Keuringsverslag van een elektrische laagspanning- en zeer lage spanningsinstallatie

NIET CONFORM

Straatnaam Kruisvenlaan
Huisnummer 44
Busnummer
Postcode 3650
Gemeente Dilsen-Stokkem
Land België

Controlebezoek van een huishoudelijke installatie volgens (KB 08/09/2019) - AREI Boek 1- 6.5. en 4.2.4.3.

Afbeelding schakel- en verdeelbord:

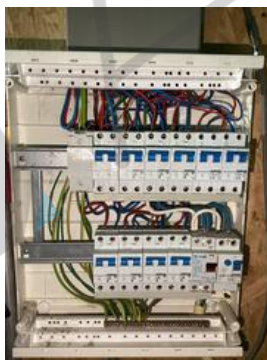
- I1.01 Eëndraadschema van de installatie is niet aanwezig. (Boek 1 Afdeling 2.12 - 2.13 en 3.1.2)
- I1.03 Situatieschema van de installatie is niet aanwezig. (Boek 1 Afdeling 2.12 - 2.13 en 3.1.2)
- I6.10 De I2t-waarde (minimum 22,5 kA2s bij een stroom van 3000 A) voor de differentieelstroombeschermingsinrichting(en) met een nominale stroom kleiner of gelijk aan 40 A is niet voorzien. (Boek 1, Onderafdeling 5.3.5.5)
- I8.17 De niet-gebruikte leidingen verwijderen of aan de uiteinden te isoleren. (Boek 1 Onderafdeling 4.2.3.3.b)
- N3 Het is niet uitgesloten dat bij een nacontrole bijkomende inbreuken worden vastgesteld bij voorleggen schema's.

- ☒
- De elektrische installatie voldoet niet aan de voorschriften van het KB 08/09/2019 - AREI Boek 1.** Een aanvullend bezoek moet door hetzelfde organisme worden uitgevoerd vóór 17/9/2027. De werken, nodig om de tijdens het controlebezoek vastgestelde inbreuken te doen verdwijnen, moeten zonder vertraging worden uitgevoerd en alle gepaste maatregelen worden genomen opdat, indien de installatie in dienst blijft, deze inbreuken geen gevaar vormen voor de personen of goederen.
